**CONSTRUCCIÓN Y EQUIPAMIENTO DE LA GRANJA AVÍCOLA UBICADA EN EL  
CAMPUS DE LA UNIVERSIDAD NACIONAL DE AGRICULTURA.**

**LICITACIÓN PÚBLICA NACIONAL  
Nº LPN-01-OBRAS-UNA-PINPROS-2018**

**RESPUESTAS Y ACLARACIONES No. 2**

**CUADRO CONSULTAS – RESPUESTAS**

**REJAS PARA VENTANAS**  
ESCALA 1:20

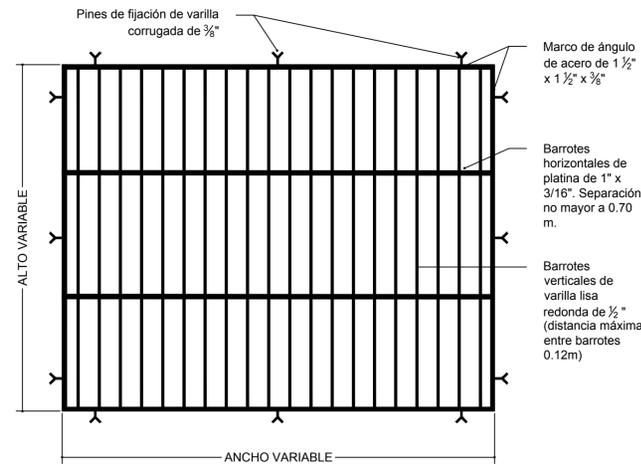
10	Faltan los planos para poder cotizar las siguientes actividades de "accesos y obras exteriores": 6.15 Rejas para ventanas 6.16 Portón de acceso vehicular 6.17 Portón de acceso peatonal a módulo de baños 6.18 Base para tanque elevado de 1,100 litros	R// Detalles de Portones de acceso de encuentran en Hoja No. ADE-01 que se anexó al documento de Aclaraciones No.01 enviado a los interesados en el proceso.  Se agregan otros detalles en Hoja No. ADE-02 anexa a esta aclaratoria.
11	Algunas cantidades de obra no concuerdan con las cantidades de planos. Favor indicar si podemos agregar ítems ya que por ejemplo: en el caso del piso, no viene incluido la cantidad de obra de la acera, podemos incluir este ítem? Ya que no viene en la lista de presupuesto con su respectiva cantidad de obra.	R// Los oferentes no pueden agregar ítems a sus propuestas, ya que deben apegarse a lo solicitado. Si en cualquier caso el Comité de Licitaciones considera pertinente realizar cambios al cuadro de Actividades y sus precios unitarios, lo dará a conocer por medio de las adendas necesaria, divulgando tal información por los medios establecidos en las bases de licitación.
